SUS株式会社

## 製品販売終了のご案内

このたび、『アルミパイプ構造材シリーズカタログ GF No.202』に掲載の下記製品につきまして、販売終了とさせていただきますことになりました。

## ■相違点

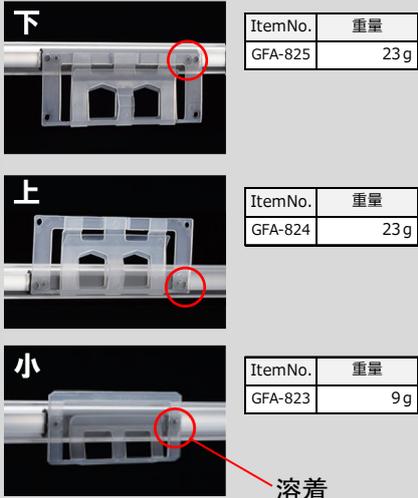
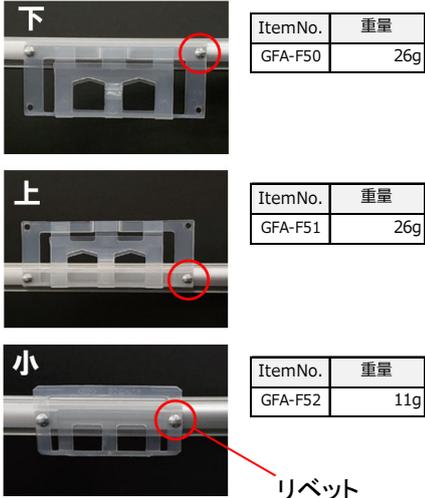
なお、後継品については保持力を向上させた製品を販売しておりますので、引き続きご利用いただけますようお願い申し上げます。

現行品	後継品
外観/重量	 <p>ItemNo. 重量 GFA-825 23g</p> <p>ItemNo. 重量 GFA-824 23g</p> <p>ItemNo. 重量 GFA-823 9g</p> <p>溶着</p>	 <p>ItemNo. 重量 GFA-F50 26g</p> <p>ItemNo. 重量 GFA-F51 26g</p> <p>ItemNo. 重量 GFA-F52 11g</p> <p>リベット</p>
接合方法	 <p>ホルダー部 フレームガード GFA-800G</p> <p>溶着</p>	 <p>ホルダー部 フラットケーブルカバー GFA-822</p> <p>リベット</p> <p>保持力がアップしました。</p>
